Beschlussvorlage Nr. 0076/2019 – Umgestaltung der lrh. Uferpromenade von Deutzer Brücke bis Malakoffturm

1.) Stellungnahme zum Änderungsbeschluss der Bezirksvertretung Innenstadt vom 27.06.2019, TOP 3.2 und

2.) Stellungnahme zur mündlichen Anmerkung von RM De Bellis-Olinger zur Verschiebung der Beschlussvorlage in der Sitzung des Stadtentwicklungsausschusses am 15.05.2019

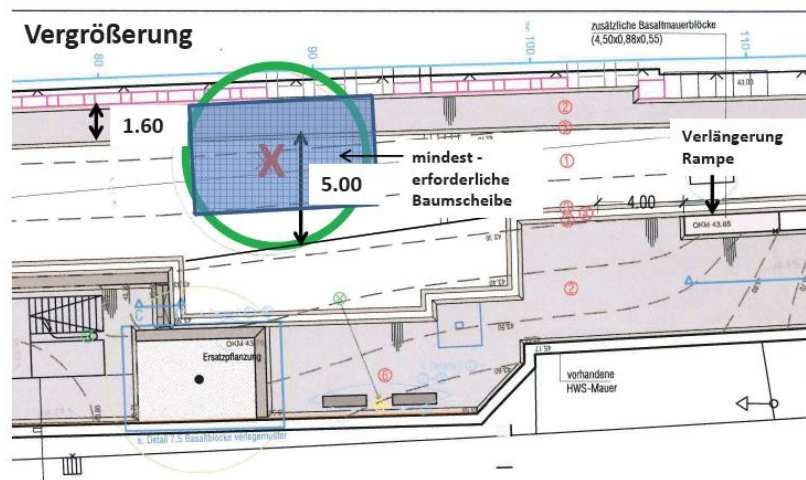
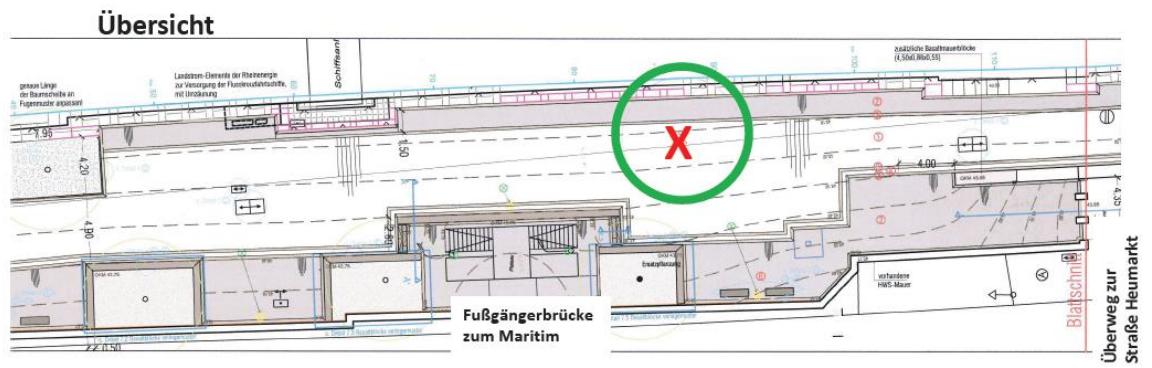
1a.) „Die Verwaltung wird beauftragt, den Baum in der Transitzone zu erhalten und mit einer wassergebundenen Wegedecke zu umsäumen.“

Wie auf dem Bild zu erkennen ist, haben die Wurzeln in Richtung Ufermauer zu Anhebungen geführt, so dass die Platten entfernt wurden und dieser Bereich aus Verkehrssicherungsgründen mit Asphalt ausgefüllt wurde.

Bei der Umgestaltung der linksrheinischen Uferpromenade werden die Baumscheiben auf die vorhandene Wurzelsituation angepasst und wenn notwendig vergrößert. Die Standardgröße der Baumscheibe wird zu jeder Seite des Baums mindestens 2,0 m betragen.

Die Plattierung der Verweilzone am Ufergelände muss beim Erhalt des Baumes unterbrochen und als wassergebundene Decke ausgeführt werden, da durch die oberflächennahen Wurzeln der Einbau von Platten nicht möglich ist. Die

Baumscheibe muss auch in westlicher Richtung verbreitert werden, so dass die befestigte Transitzone von 5,0 m erheblich eingeschränkt wird.
